改善箇所説明図

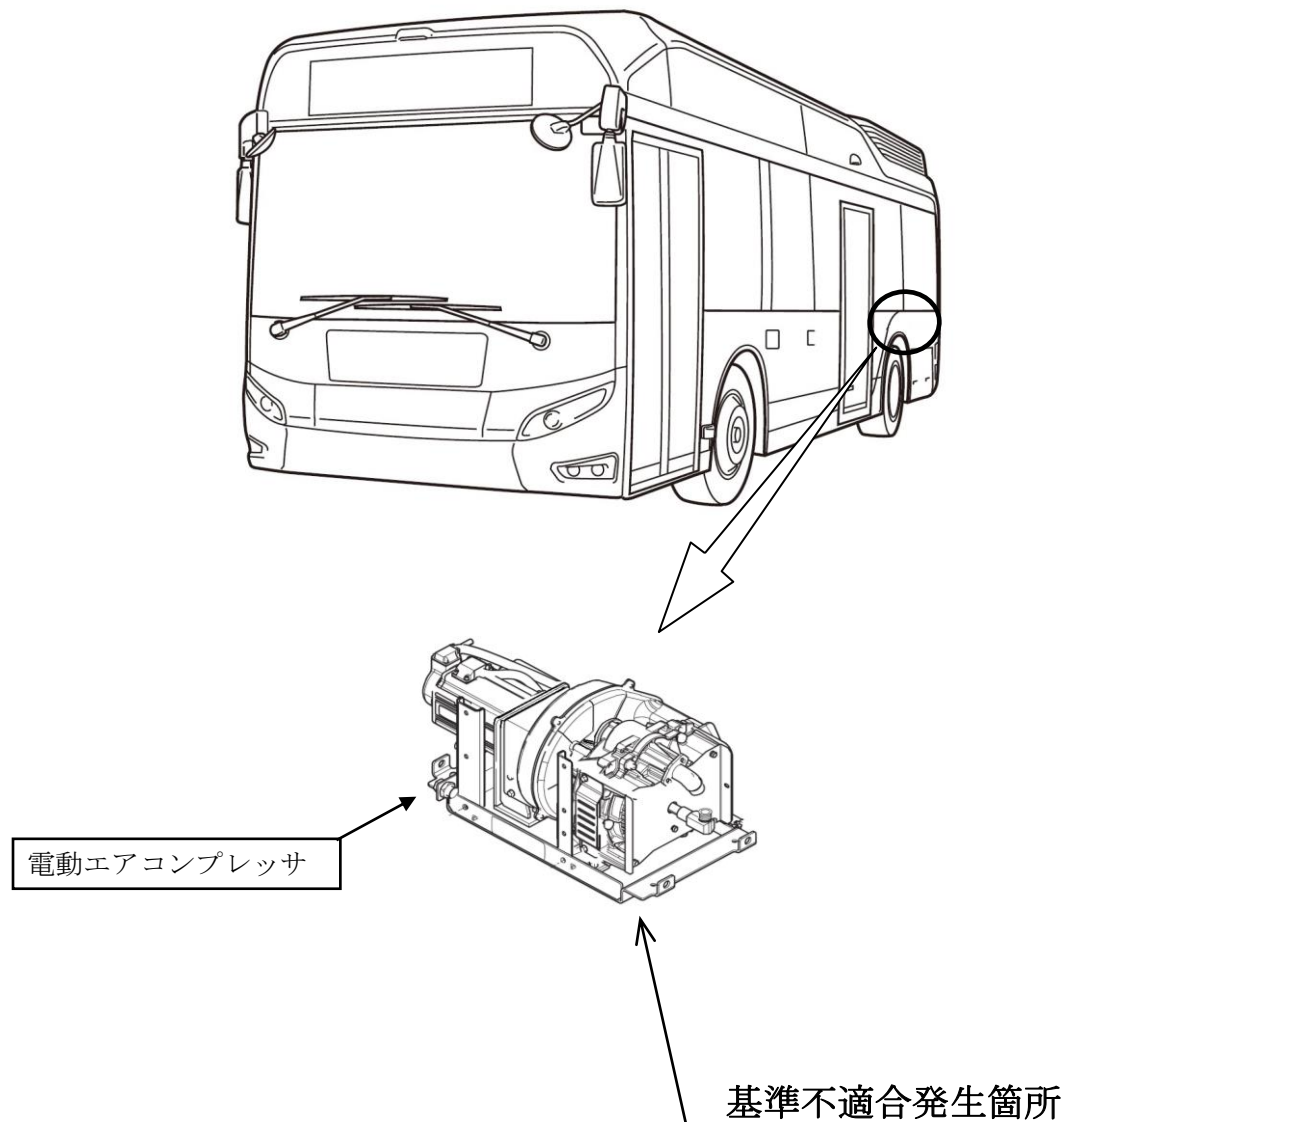
ブレーキ用エアタンクにエアを供給する電動エアコンプレッサにおいて、内部ベアリングの耐熱性の検討が不十分なため、ベアリングが焼付いてコンプレッサの回転数が低下し、エア圧が低下することがある。そのため、警告灯の点灯および警告音が吹鳴し、そのまま使用を続けるとパーキングブレーキが解除できず、走行不能となるおそれがある。

全車両、電動エアコンプレッサを対策品に交換する。

識別：改善済車両にはシリアルナンバープレート左中央部に黒色ペイントを塗布する。
